### Informationen zum Anschluss der Regeldose

#### Geänderte Regeldose:

**Gültigkeit:** Diese Service Information ist gültig bei Erneuerung des Turboladers mit der

**BTS-Nr.:** T915422

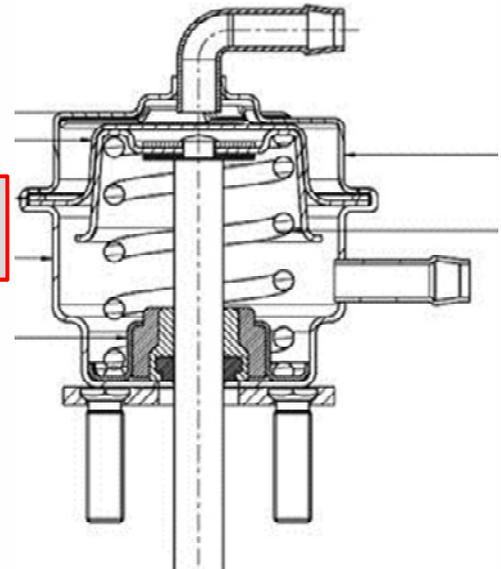
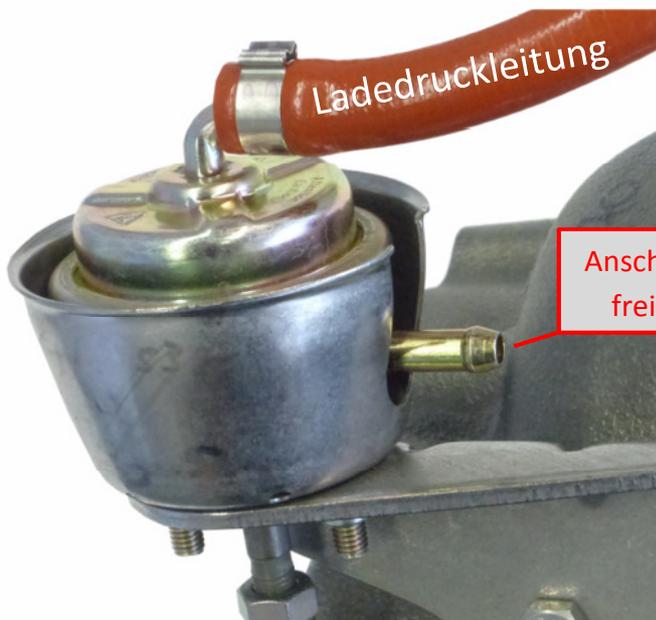
Der Hersteller hat eine technische Änderung an der Regeldose vorgenommen

Der Ladedruckschlauch zur Ansteuerung der Regeldose ist seitens des Herstellers bereits angeschlossen.

Der untere Entlüftungs-Anschluss dient ausschließlich der Be- und Entlüftung der Membran abgewandten

Seite und muss unbedingt offen bleiben. Hier darf keine Leitung angeschlossen werden.
